*Agencia Nacional del Espectro*

Respuesta a comentarios de la CCIT al proyecto  
PROPUESTA PLANES DE DISTRIBUCIÓN DE CANALES  
PUNTO A PUNTO.

Diciembre de 2018

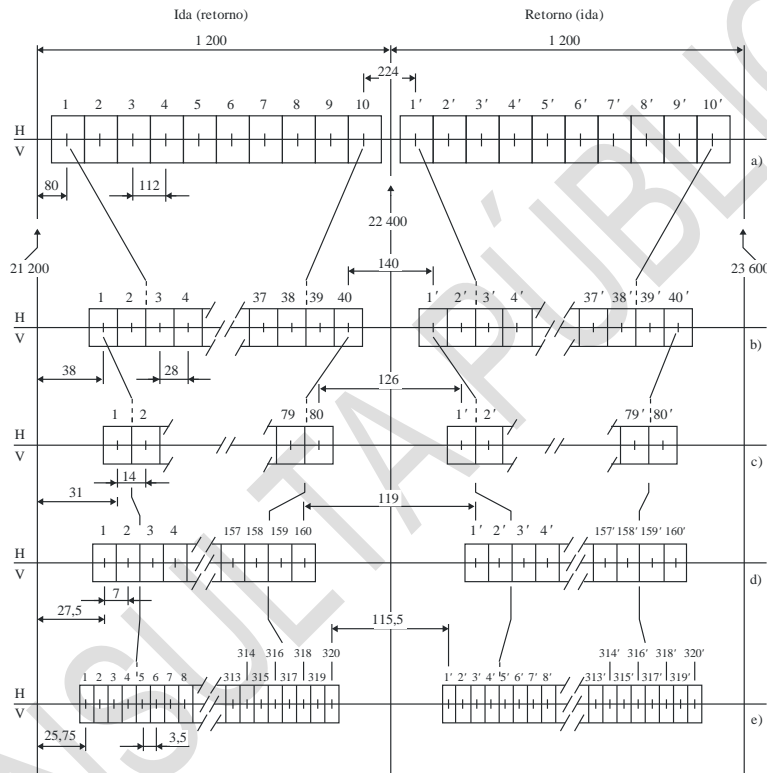
“...solicitamos a la ANE aclarar por qué se adelantó la publicación del presente proyecto, si en el documento afirma que la actualización del CNABF, está condicionada al consenso de rangos definitivos de las bandas para 5G dentro de la agenda de la CMR-19. En este sentido, consideramos que el acercamiento más prudente para la gestión nacional del espectro sería esperar a dicho consenso, para luego generar una discusión pública sobre la actualización del CNABF, con fundamento en las decisiones y acuerdos adoptados por Colombia en instancias internacionales.”<sup>3</sup>

Así las cosas, la banda se encuentra bajo estudio para IMT y por tal razón, la propuesta busca informar a los interesados sobre la situación, de igual forma se espera limitar el acceso a asignaciones en las tablas 97 a 102 del CNABF, con el fin de facilitar y garantizar una migración de manera progresiva y escalonada de los enlaces ya existentes. De igual manera se hace claridad en el párrafo que no hay una decisión tomada hasta tanto no se lleven a cabo las discusiones del punto 1.13 de la agenda en la CMR-19:

En caso de no lograrse consenso o sean otras las bandas definidas para IMT, la nota será retirada manteniendo el uso de la banda como se encuentra actualmente.

Se aclara que la asignación de los enlaces vigentes acorde a los permisos que hayan sido otorgados por el Ministerio de Tecnologías de la Información y las Comunicaciones, continuarán operando de acuerdo con las condiciones establecidas en cada uno de los actos administrativos.

Finalmente será posible seguir asignando nuevos permisos para el servicio fijo en dichas tablas con vigencia hasta el 31 de diciembre de 2022.
